Beoordeling bomen en boomgroepen

Locatie Turnhal landgoed Avegoor

Ellecom

Datum: 6 juni 2025

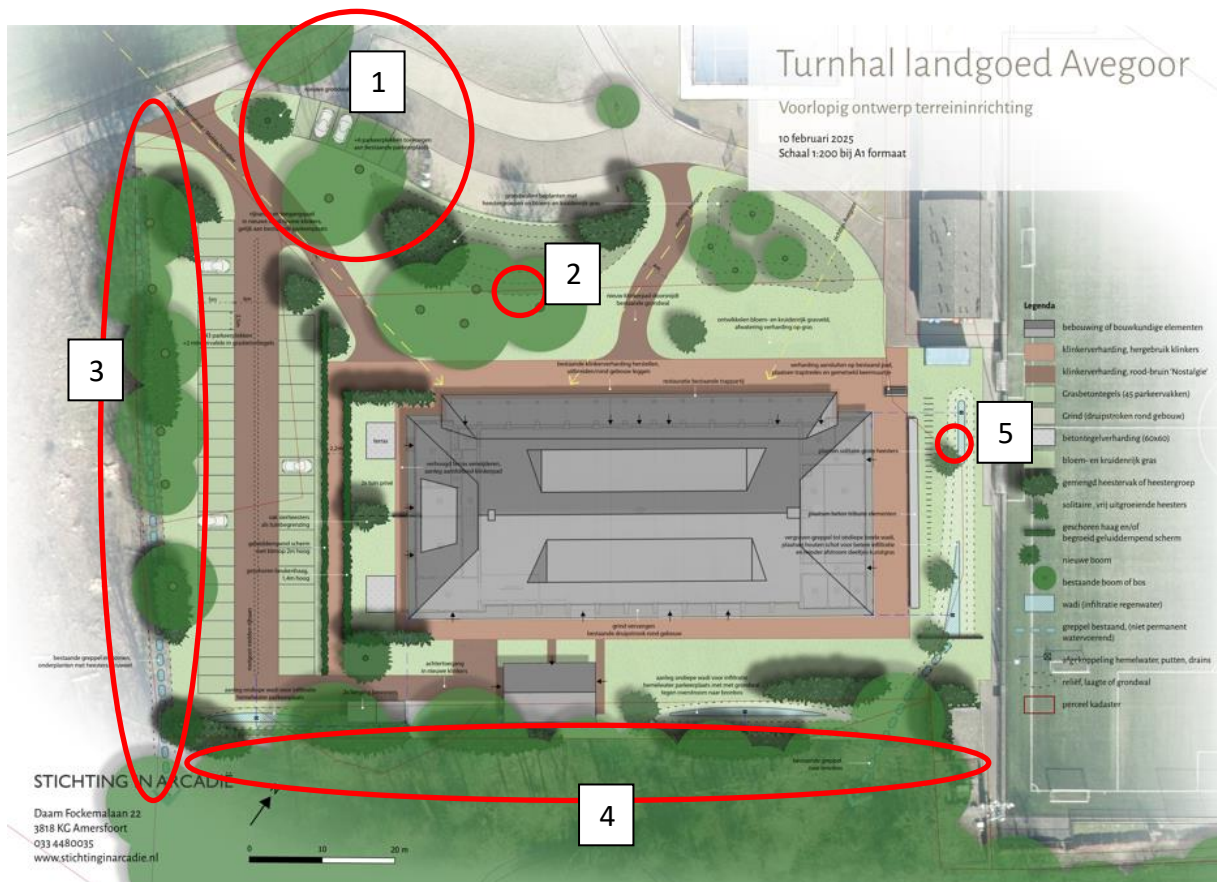
Rondom de turnhal zijn vijf groepen of solitaire bomen geïdentificeerd die mogelijk door de plannen worden geraakt.

- 1 Een groep van drie solitaire beuken nabij de hoofdingang;
- 2 Een solitaire boswilg in het gazontussen de turnhal en de parkeerplaats;
- 3 Een rij met ca 16 bomen, voornamelijk beuk, aan de westrand van het plangebied;
- 4 De rand van het bronbos;
- 5 Een solitaire Chamaecyparis.

Deze groepen zijn op de afbeelding 2 globaal ingetekend.
